Subject: Review of Civil design package  
Project: 2920 Sheffield Road – Ottawa, ON

Ref: 687902\_L02

The present letter is intended to provide a partial response to review comments received from the City of Ottawa through its D07-12-22-0037 correspondence dated June 15, 2022, for the above noted project.

<b>CLIENT :</b> Ross & Anglin Ltée. (Limited.)	
<b>PROJECT :</b> Sheffield Commerciale Build	
<b>LOCATION :</b> 2920, Shefffield Rd, Ottawa, Ontario	
<b>TITLE:</b> Borehole location	
<b>SCALE:</b> 1 : 750	
<b>DATE :</b> 2022-03-14	<b>FILE-DPT-LIVRABLE-DRAWING :</b> 687902-EG-L01-D01
	<b>REV:</b> 00

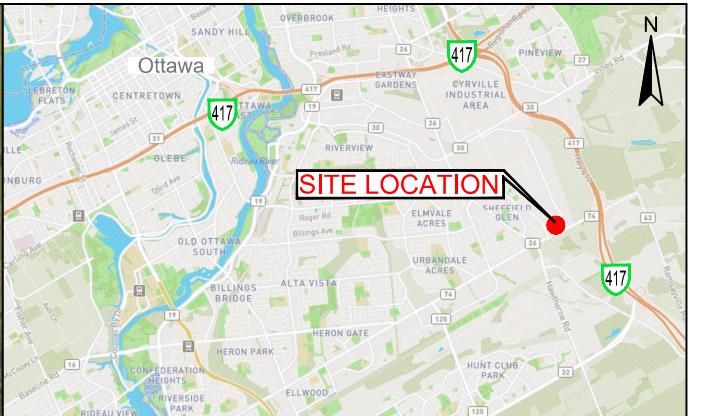
- B.24. Please see updated Borehole site plan enclosed to the present letter.
